**Bebauungsplan und örtliche Bauvorschriften „PV-Freiflächenanlage Schachenhölzle“ in Bad Schussenried - Otterswang**  
**Beteiligung der Behörden und sonstiger Träger öffentlicher Belange / Beteiligung der Öffentlichkeit**

Anlage zur  
 Gemeinderatssitzung  
 am: 12.12.2019

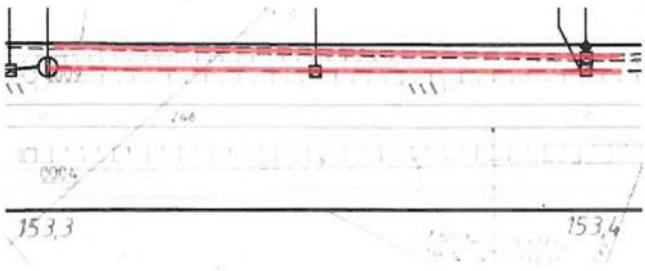
<p>Im Umweltbericht wird die Einsehbarkeit aus Süden nicht weiter behandelt. Hier sollte die Anlage aufgrund der aufgeständerten Bauvariante jedoch sehr gut einsehbar sein (siehe angehängtes Höhenprofil vom Spazierweg aus). Da sich PV Anlagen sehr vom umliegenden Grünland abheben, sind entsprechende Maßnahmen zu treffen, die zum Ausgleich des Eingriffs in das Landschaftsbild beitragen.</p>	<p>Die Solarmodule erreichen eine Höhe von 2 m und sind daher außerhalb der Geländemulde nicht zu sehen. Die Anlage wird zum ausgewiesenen Wanderweg entlang des Schussentalweges durch einen zwischen dem Weg und der PV Anlage liegenden Moränewall abgeschirmt. Einsehbar ist die Anlage nur von der Bahnlinie und</p>	Kenntnisnahme

Datum	Behörden und sonstige Träger öffentlicher Belange	Inhalt	Stellungnahme der Verwaltung	Beschlussvorschlag
			von den Höhen des Moränenwalls aus (vergleiche Anlage). Wie in der Anlage U4 des Umweltberichts bereits dargestellt, wird die Anlage nach Süden durch das dort vorgesehenen Schilfröhricht eingebunden.	
		Die Generierung von Ökopunkten durch Extensivierung von Grünland unter den Anlagen ist unzulässig. Diese kann nur als Minderungsmaßnahme und nicht als Ökokontomaßnahme anerkannt werden. Für die Minderung besteht eine rechtliche Verpflichtung aus dem Bebauungsplan. Zusätzliche Ökopunkte kann es hierfür nur dann geben, wenn höherwertige Biotope oder Maßnahmen für geschützte Arten geschaffen werden, also ein „Mehr“ im Vergleich zu den Verpflichtungen aus den Bebauungsplänen. Naturschutzfachlich ist es sehr unsicher, ob sich ein höherwertiger Biotoptyp auf der begrenzten Fläche herstellen lässt, da das Artenpotential nach der im Umweltbericht beschriebenen Nutzung als Intensivgrünland eher gering ist.	Die Bewertungsmethode der Ökokontoverordnung ist eine vom Land eingeführte Methode, die auch im Rahmen der Bauleitplanung angewendet werden darf. Sie wurde im vorliegenden Fall zum Vergleich zwischen Ausgangszustand und Zielzustand eingesetzt, was ein generell übliches Vorgehen ist. Eine Anerkennung als Ökokontomaßnahme ist nicht vorgesehen und daher auch nicht erforderlich. Die Bilanz zeigt lediglich auf, dass die Errichtung der PV-Anlage zu keinem Ausgleichsdefizit führt. Dass die vorgesehenen Maßnahmen zu einer Aufwertung gegenüber dem Ausgangszustand führen lässt sich mit hoher Prognose-sicherheit sagen, der Bewertung wurden Untersuchungen aus bereits durchgeführten Vorhaben zugrunde gelegt, sie sind im Umweltbericht als Referenz zitiert.	Kenntnisnahme
